女川原子力発電所2号炉  
使用済燃料貯蔵槽における  
燃料損傷防止対策の有効性評価について

東北電力株式会社  
平成29年12月

1. 想定事故1・2の特徴と主な対策
2. 審査会合での指摘事項に対する回答

図1 燃料プール 領域毎の高さ

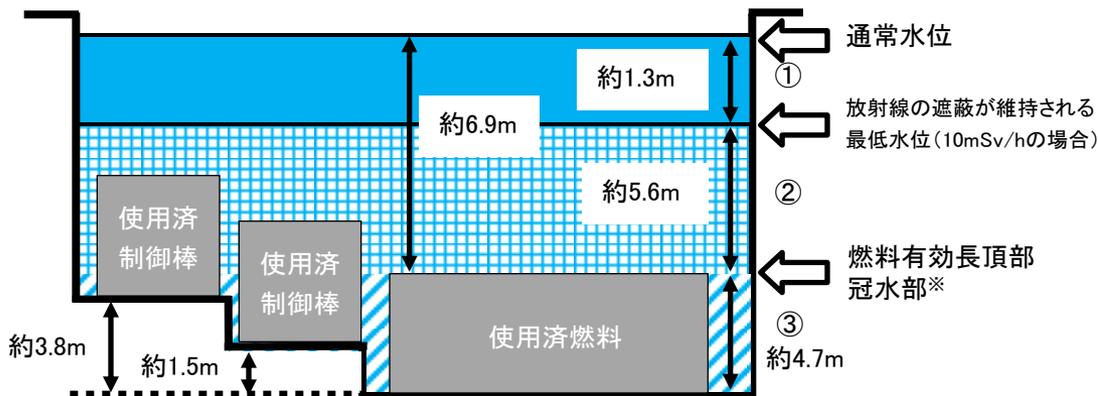
- ・保有水量に関して、高さと断面積との関係を説明すること

- ・燃料プールの各領域の高さは図1のとおり

また、各領域における断面積と保有水容積との関係は表1のとおり

※ 保守的な取り扱いとして、燃料ハンドル上部を燃料有効長頂部冠水部として取り扱う

- ・容積は、燃料プール容積から燃料プール内の機器の容積を差し引くことで算出し、燃料プールの各領域の断面積は、求めた各領域の容積から高さを除して算出
- ・燃料プール内に設置されている機器の多くは②、③の領域(燃料プール下部)にあるため、断面積の平均化により燃料プール上部の断面積は実際より狭く評価される
- ・水位の低下という観点では断面積が小さいほど水位低下速度は速くなることから、保守的な評価となっている

図1 試験イメージ

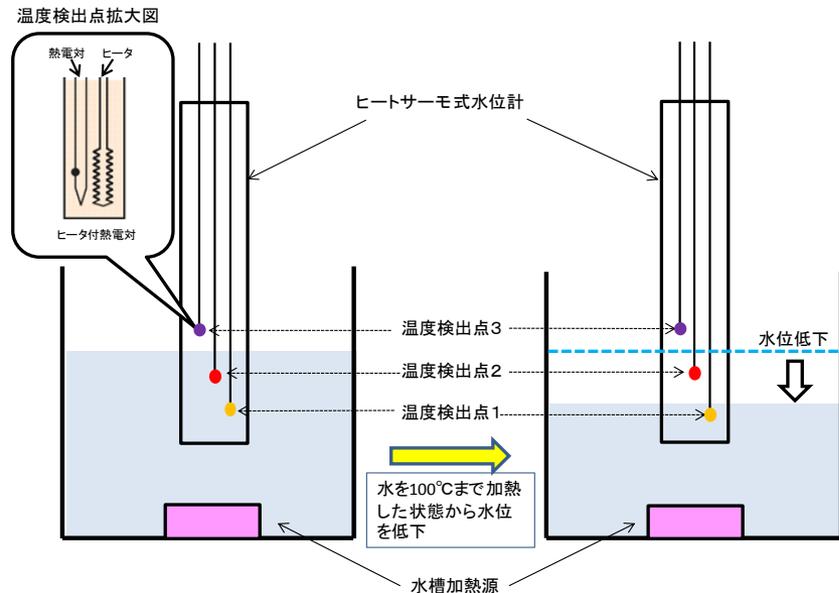
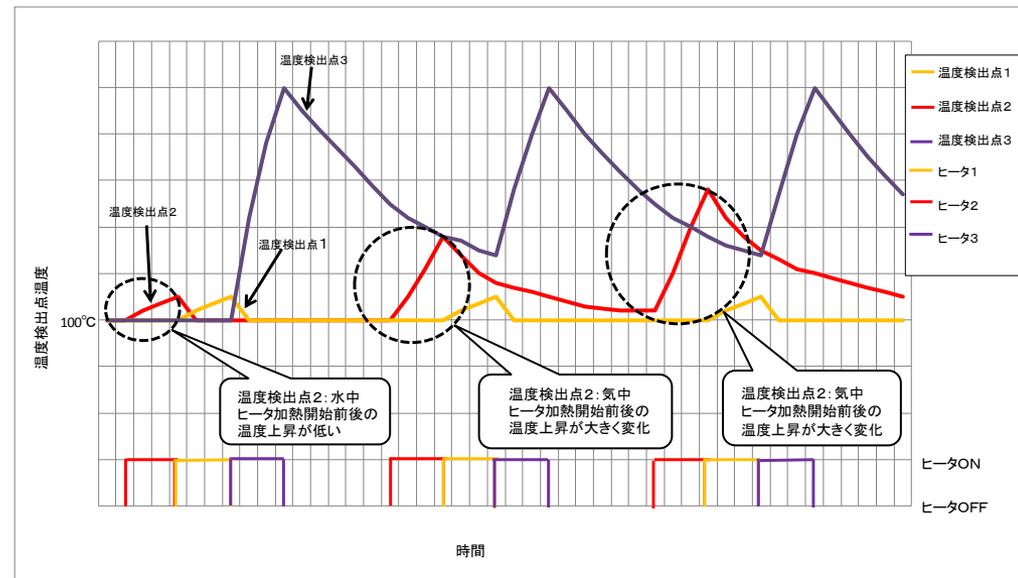
・熱電対式水位計について、気相部分の熱電対が蒸気に覆われた場合でも信頼性があることを説明すること。

- ・使用済燃料プール水位(ヒートサーモ式)は、熱電対とヒータが一体となったヒータ付熱電対を使用した検出器であり、気中と水中の熱伝達率の違いを利用し、ヒータ加熱開始前後の熱電対の温度変化を確認することにより水位が監視可能
- ・燃料プール水の沸騰により、水位計の気相部分が蒸気に覆われた場合を想定した模擬試験を実施し、蒸気環境下においても計測可能であることを確認(試験結果は下図のとおり)

図1 断面図

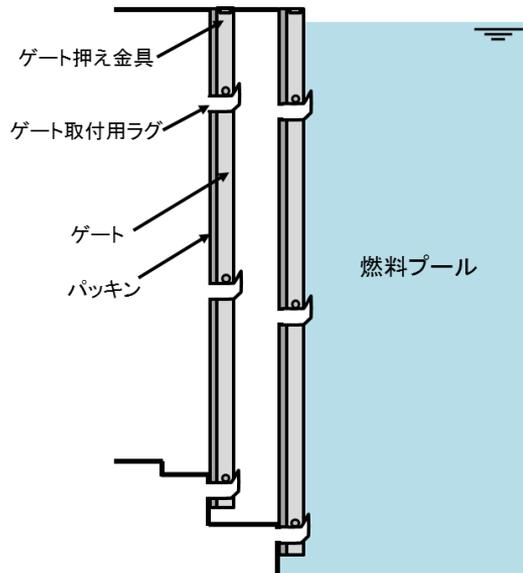
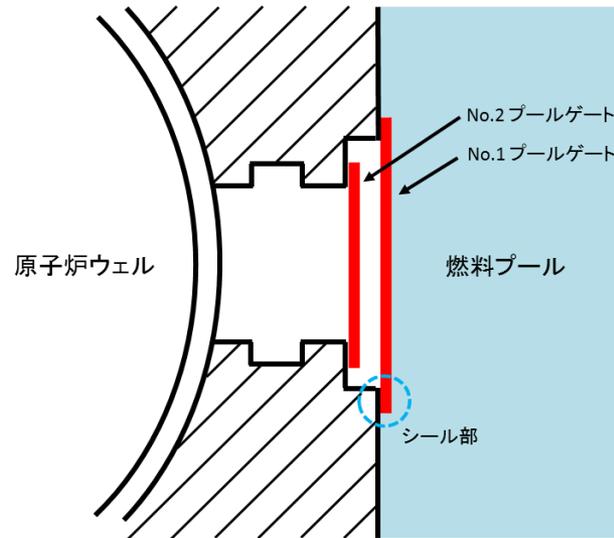
・プールゲートの健全性について説明すること

- ① プールゲートは、燃料プールと原子炉ウエルの流路に二重に設置された設計(図1, 2参照)
- ② プールゲートのパッキンは、二重構造とすることで信頼性の向上を図った設計(図3参照)
- ③ プールゲートのパッキンは、高温環境における材料健全性を確認しており、プール水が沸騰した場合でもシール性を確保

図1 注水用ヘッド接続状態の概要図

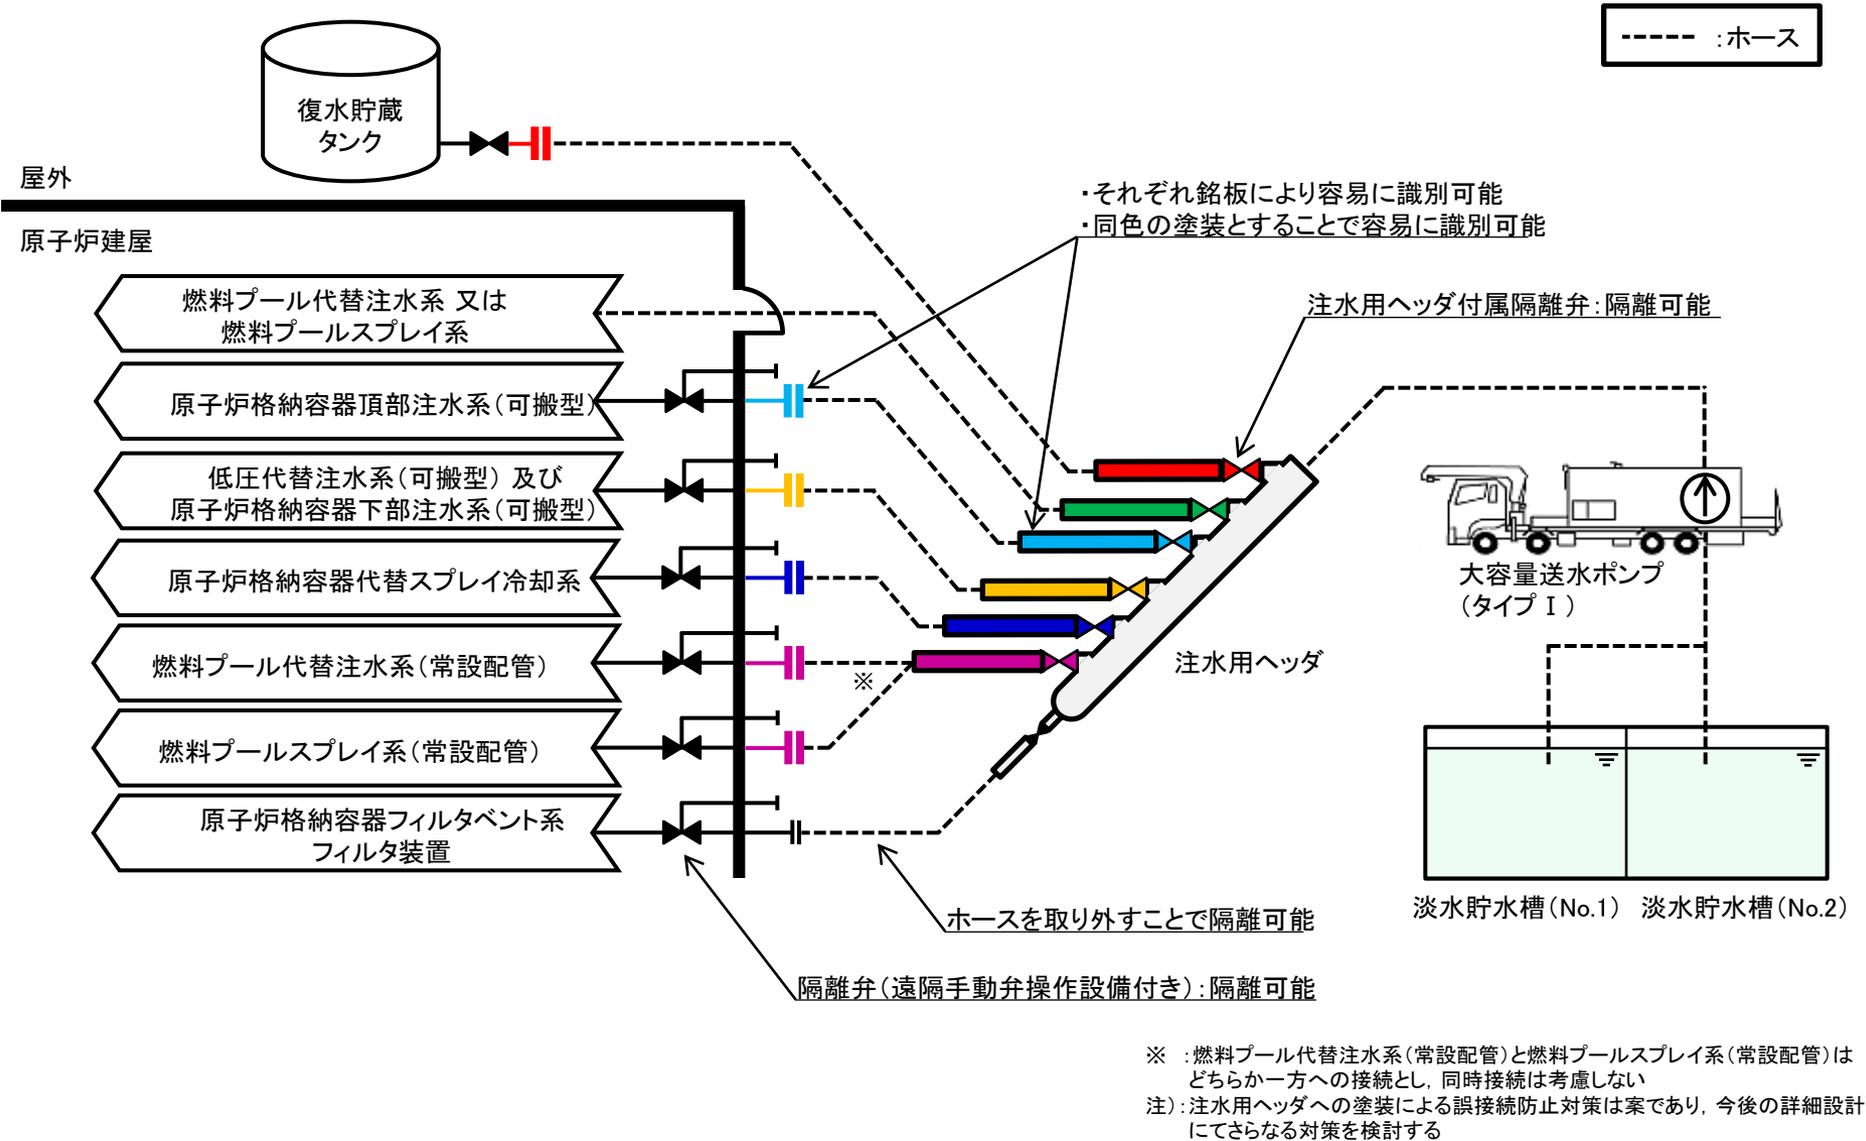
・大容量送水ポンプ車を注水用ヘッドにより各系統の注水設備及び水の供給設備を自主対策設備への供給を含めて兼用しているが、自主対策設備の損傷等による重大事故等対処設備への悪影響の防止についてどのような検討がなされているか提示すること。また、各々が誤接続されないような対策がなされているか提示すること

・大容量送水ポンプ(タイプ I)は、可搬型設備の設置作業の効率化・被ばく低減を目的に注水用ヘッドを介して、1台のポンプにより各系統及び機器に水を供給する設計としている(図1参照)

- ①注水用ヘッド付属の隔離弁により使用しない接続部を隔離可能な設計
- ②接続先の系統に隔離弁(遠隔手動弁操作設備付き)を設けることにより隔離可能な設計
- ③注水用ヘッドと接続口を接続するホースを取り外すことで物理的に隔離可能な設計

- ①注水用ヘッドの接続部、付属の隔離弁及び接続口の名称を一对一の関係とし、それぞれ銘板により識別可能な設計
- ②注水用ヘッドの接続部と接続口に同色の塗装を施す等により、識別性を高めた設計
